Avis délibéré
de la Mission régionale d'autorité environnementale
Provence-Alpes-Côte d'Azur
sur le projet de centrale photovoltaïque au sol au lieu-dit
"l'Arpasse" à Levens (06) et la mise en compatibilité du PLUm
Nice Côte d'Azur liée à ce projet

N° MRAe
2022APPACA70/3243
2022APACA46/3256

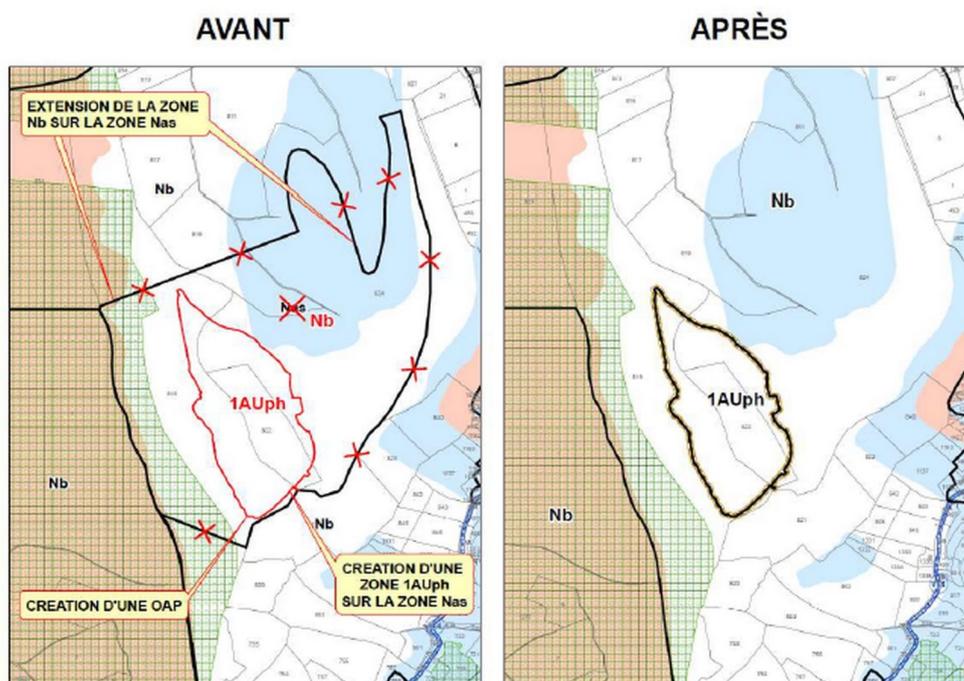
- la modification du zonage du secteur de projet, en reclassant la zone Nas² en zone Nb, à l'exception d'un nouveau secteur 1AUph d'une superficie de 11,7 ha permettant la réalisation du projet de centrale ;
- la modification du règlement écrit : suppression des dispositions propres à la zone Nas et création de la zone 1AUph comprenant des dispositions encadrant les occupations du sol ;
- la création d'une orientation d'aménagement et de programmation (OAP) « Centrale photovoltaïque-Levens » ;
- la modification de la trame verte et bleue (TVB) du PLUm, en déclassant le site de projet actuellement situé en zone 1 (réservoir de biodiversité sur un secteur à enjeu écologique très fort) et situé après modification en zone 4 (enjeu écologique en milieux anthropisés ou en développement) (cf. carte chapitre 3.1.2).

Figure 3: Plan de masse du projet - Source Étude d'impact

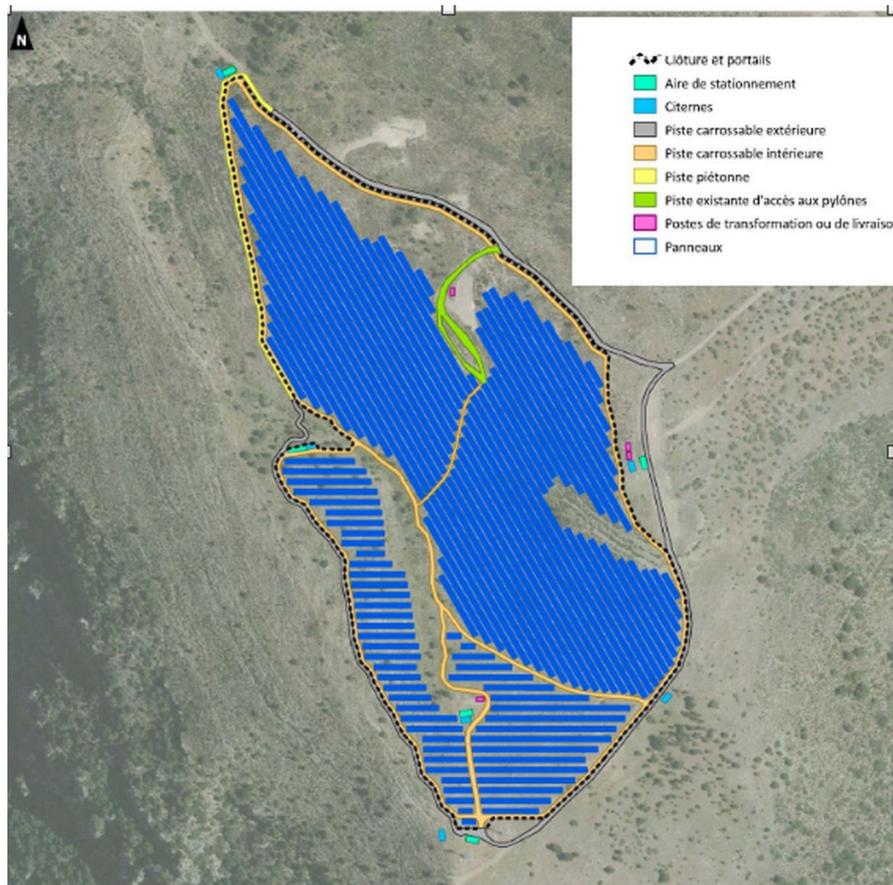
La MRAe note que certaines informations sont incomplètes :

- en phase chantier : le linéaire et les modalités de réalisation du réseau de câbles souterrains ;
- en phase exploitation : les opérations à réaliser dans le cadre des OLD ne sont pas précisées ;
- en phase de démantèlement : les opérations de remise en état du site ne sont pas exposées ;
- l'OAP de la procédure de mise en compatibilité du PLUm présente un échéancier plus détaillé et plus long que celui énoncé dans l'étude d'impact qui définit trois temporalités : 6 mois pour la préparation du site, entre 8 et 14 mois pour la phase de travaux (livraison, mise en place et montage de la structure initiale) et entre 15 et 20 mois pour la pose des panneaux, le raccordement au réseau et la mise en service.

La MRAE recommande de compléter les modalités de réalisation du réseau de câbles souterrains en phase chantier, de préciser les conditions de remise en état du site à la fin de l'exploitation et de mettre en cohérence l'échéancier retenu pour la réalisation du projet dans l'étude d'impact avec celui de l'OAP.

Figure 4: Extrait de la TVB PLUm NCA – Source : Notice de présentation MEC-DP – Légende MRAe : carte de gauche, le secteur de projet est classé en zone 1 de la TVB du PLUm ; carte de droite, le secteur de projet est reclassé en zone 4 de la TVB du PLUm

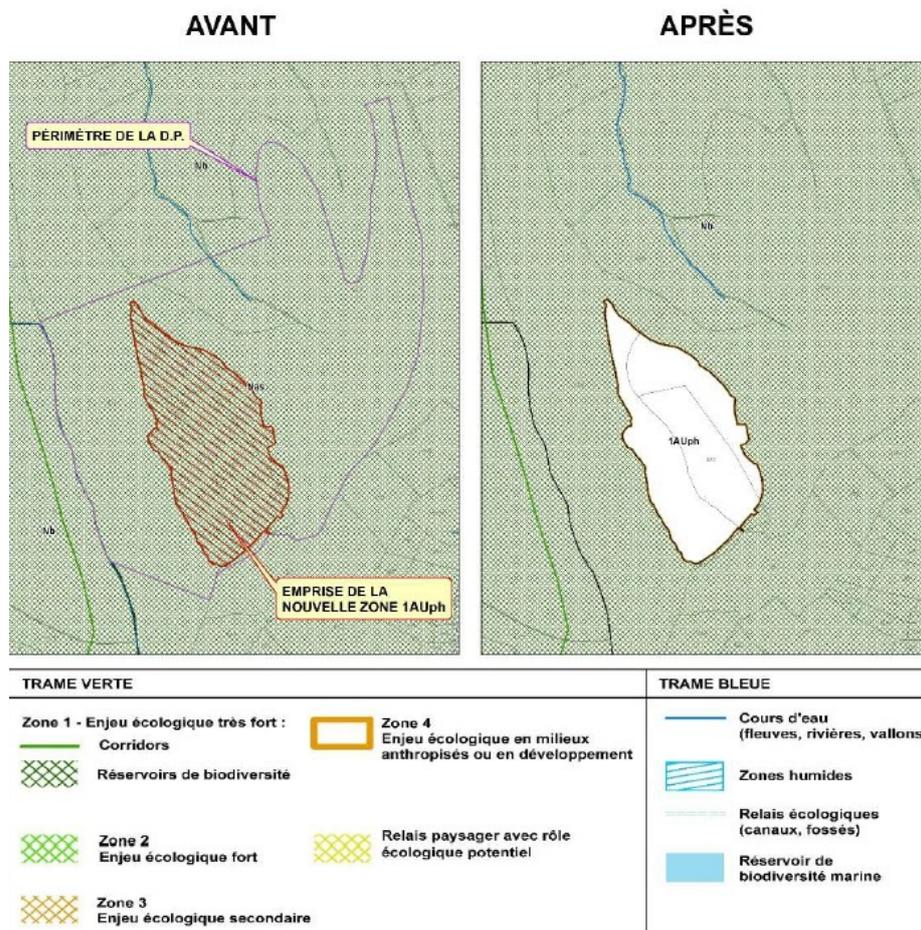
La notice de présentation de la mise en compatibilité du PLUm indique qu'au regard de l'ouverture à l'urbanisation envisagée sur le site de projet la procédure de mise en compatibilité du PLUm modifie la TVB et déclassé le secteur de projet de la zone 1 à la zone 4. Cette modification de la TVB interroge la MRAe sur plusieurs points :

- le dossier n'explique pas les motifs de ce déclassement ;
- le dossier n'explique pas pourquoi le classement passe du niveau le plus élevé au niveau le plus bas, alors que le site présente des enjeux forts (selon l'étude d'impact) nécessitant notamment une demande de dérogation espèces protégées ;

- surtout, le déclassement du niveau d'enjeu d'un réservoir de biodiversité à l'occasion d'un projet ponctuel pose question en termes de méthodologie : le classement en niveaux d'enjeux différenciés de la TVB résulte d'études globales à des échelles différentes de celle de la seule mise en compatibilité. Si chaque projet conduit à un déclassement localisé de son propre secteur, toute la cohérence de la délimitation de la TVB, et surtout les fonctionnalités écologiques associées, seront affectées.

La MRAe recommande de justifier, dans le cadre de la mise en compatibilité du PLUm, le déclassement du niveau d'enjeu du réservoir de biodiversité concerné par le secteur de projet.
